まとめ資料変更箇所リスト

資料名 : 「実用発電用原子炉に係る発電用原子炉設置者の重大事故の発生及び拡大の防止に必要な措置を実施するために必要な技術的能力に係る審査基準」への適合状況について  
 章/項番号: 1.0 重大事故等対策における共通事項

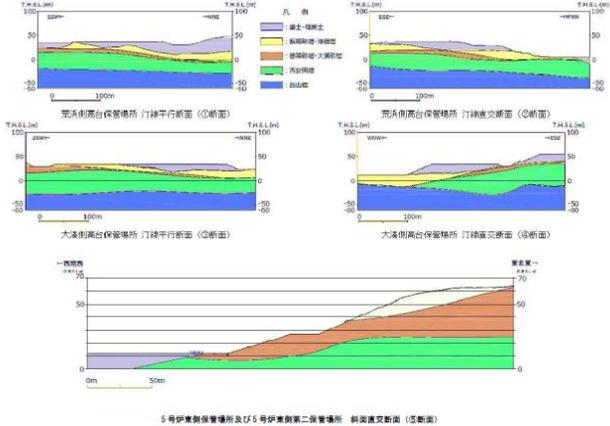
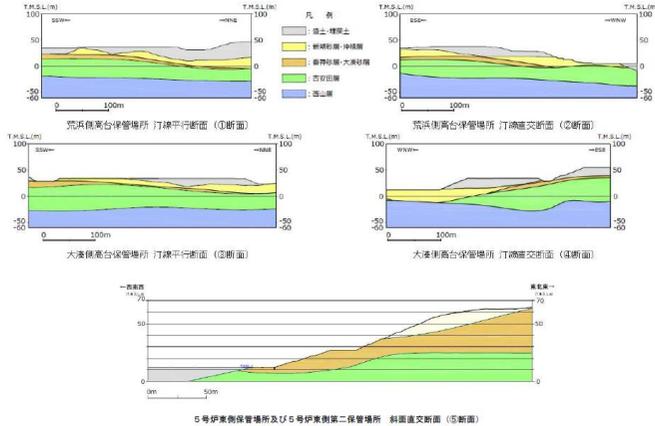
No.	章番号	ページ番号	変更後	変更前	変更理由																
23	3.(4)1)② 第7表	1.0.2-26	<p style="text-align: center;">第7表 溢水タンク漏えい時被害想定</p> <table border="1"> <thead> <tr> <th>対象設備</th> <th>容量</th> <th>被害想定</th> <th>内容</th> </tr> </thead> <tbody> <tr> <td>・No.3 純水タンク ・No.4 純水タンク ・No.3 ろ過水タンク ・No.4 ろ過水タンク</td> <td>2,000m<sup>3</sup> 2,000m<sup>3</sup> 1,000m<sup>3</sup> 1,000m<sup>3</sup></td> <td>・基準地震動 Ss によるタンク及び付属配管の破損による溢水</td> <td>・地震によりタンク又は付属配管が破損した場合でも、周辺の空地が平坦かつ広大であり、溢水は拡散する。 ・タンクと5号炉東側保管場所及び5号炉東側第二保管場所の間には、建物等の障害物があり、溢水したタンクからの水が直接保管場所へ到達しづらい。 ・5号炉東側保管場所及び5号炉東側第二保管場所に保管する可搬型設備は、周辺地面上30cmの浸水が生じた場合であっても機能に影響がない設計とすることから、周辺タンクの損傷による影響を受けない。</td> </tr> </tbody> </table>	対象設備	容量	被害想定	内容	・No.3 純水タンク ・No.4 純水タンク ・No.3 ろ過水タンク ・No.4 ろ過水タンク	2,000m <sup>3</sup> 2,000m <sup>3</sup> 1,000m <sup>3</sup> 1,000m <sup>3</sup>	・基準地震動 Ss によるタンク及び付属配管の破損による溢水	・地震によりタンク又は付属配管が破損した場合でも、周辺の空地が平坦かつ広大であり、溢水は拡散する。 ・タンクと5号炉東側保管場所及び5号炉東側第二保管場所の間には、建物等の障害物があり、溢水したタンクからの水が直接保管場所へ到達しづらい。 ・5号炉東側保管場所及び5号炉東側第二保管場所に保管する可搬型設備は、周辺地面上30cmの浸水が生じた場合であっても機能に影響がない設計とすることから、周辺タンクの損傷による影響を受けない。	<p style="text-align: center;">表7 溢水タンク漏えい時被害想定</p> <table border="1"> <thead> <tr> <th>対象設備</th> <th>容量</th> <th>被害想定</th> <th>内容</th> </tr> </thead> <tbody> <tr> <td>・No.3 純水タンク ・No.4 純水タンク ・No.3 ろ過水タンク ・No.4 ろ過水タンク</td> <td>2,000m<sup>3</sup> 2,000m<sup>3</sup> 1,000m<sup>3</sup> 1,000m<sup>3</sup></td> <td>・基準地震動 Ss によるタンク及び付属配管の破損による溢水</td> <td>・地震によりタンク又は付属配管が破損した場合でも、周辺の空地が平坦かつ広大であり、比較的短時間で拡散する。 ・タンクと5号炉東側保管場所の間では、建物等の障害物があり、溢水したタンクからの水が直接保管場所へ到達しづらい。 ・5号炉東側保管場所及び5号炉東側第二保管場所に保管する可搬型設備は、周辺地面上30cmの浸水が生じた場合であっても機能に影響がない設計とすることから、周辺タンクの損傷による影響を受けない。</td> </tr> </tbody> </table>	対象設備	容量	被害想定	内容	・No.3 純水タンク ・No.4 純水タンク ・No.3 ろ過水タンク ・No.4 ろ過水タンク	2,000m <sup>3</sup> 2,000m <sup>3</sup> 1,000m <sup>3</sup> 1,000m <sup>3</sup>	・基準地震動 Ss によるタンク及び付属配管の破損による溢水	・地震によりタンク又は付属配管が破損した場合でも、周辺の空地が平坦かつ広大であり、比較的短時間で拡散する。 ・タンクと5号炉東側保管場所の間では、建物等の障害物があり、溢水したタンクからの水が直接保管場所へ到達しづらい。 ・5号炉東側保管場所及び5号炉東側第二保管場所に保管する可搬型設備は、周辺地面上30cmの浸水が生じた場合であっても機能に影響がない設計とすることから、周辺タンクの損傷による影響を受けない。	⑤
